## 6. PROGRAMME DE SURVEILLANCE ET DE SUIVI (CHAPITRE 10)

**PROJET D'AGRANDISSEMENT DU LIEU D'ENFOUISSEMENT TECHNIQUE (LET) DE SAINTE-SOPHIE**  
**ÉTUDE D'IMPACTS - VOLET TECHNIQUE**

Projet d'agrandissement du lieu d'enfouissement technique (LET) de Sainte-Sophie, Étude d'impacts - Volet technique. Version Réponses aux questions - Étude d'impact. Dossier: 06-2301. Date: 2008-03-20

**Figure 72.1 Débit à la station 052233**

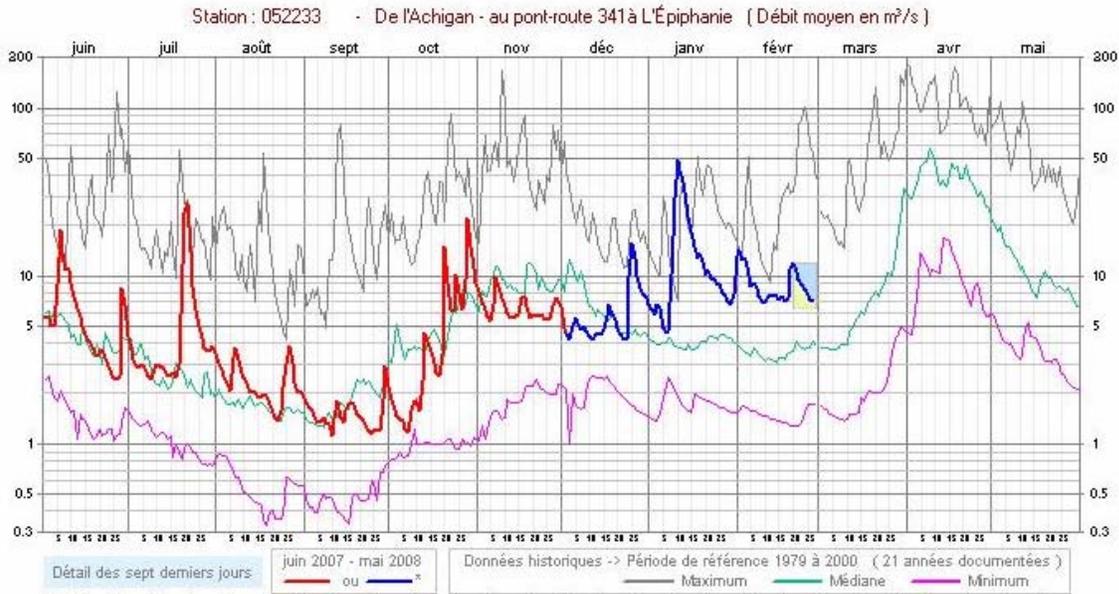
**QC-72** À la page 5-51, il est mentionné au troisième paragraphe dans la section sur la qualité de l'eau qu'il y a eu des analyses de la physicochimie de l'eau de la rivière Jourdain pendant une journée, soit le 7 septembre. La dernière phrase mentionne que « les températures sont à l'intérieures des limites tolérées pour les adultes des espèces sportives retrouvées dans la rivière de l'Achigan [...] ». S'il s'agit ici de la température mesurée le 7 septembre, nous ne pouvons accepter la conclusion que l'initiateur donne car les données de température pour connaître le degré de tolérance d'une espèce doit se faire pendant la période d'étiage estivale, soit de la mi-juillet à la mi-août. Les températures les plus élevées sont habituellement enregistrées pendant cette période. De plus, la température de l'eau fluctue beaucoup à l'intérieur d'une période de 24 heures dans un cours d'eau.

Le débit enregistré à la station 052233 du Centre d'expertise hydrique du Québec (CEHQ) situé sur la rivière à l'Achigan au pont-route 341 à l'Épiphanie (figure 72.1) démontre que le 7 septembre 2007, la rivière à l'Achigan, qui a la rivière Jourdain comme tributaire, était au plus fort de la période d'étiage estivale. Par ailleurs, les données météorologiques d'Environnement Canada à la station de Montréal/Mirabel indique que la température moyenne des 7 premiers jours du mois de septembre 2007 (17,2°C) (tableau 72.1) n'a été que légèrement inférieure à celle des mois d'août (19,0°C) (tableau 72.2) et juillet (19,4°C) (tableau 72.3). Le même constat est applicable à la température minimale enregistrée, qui a d'avantage d'incidence sur la température de l'eau (10,2°C pour les 7 premiers jours de septembre, 13,0°C pour août et

*13,6°C pour juillet). De plus, le 7 septembre 2007, c'est-à-dire le jour où la mesure de la température de l'eau de la rivière Jourdain a été prise, la température moyenne enregistrée a été de 25,3°C, ce qui est exceptionnellement chaud pour ce moment de l'année. Ainsi, nous jugeons que la température de l'eau de la rivière Jourdain mesurée le 7 septembre 2007 est davantage représentative de la température maximum atteinte en période d'étiage que si nous avions, par exemple, fait la mesure au alentours du 20 juillet alors que le débit à la station 052233 est subitement passé de 2,5 m<sup>3</sup>/s à près de 30 m<sup>3</sup>/s.*
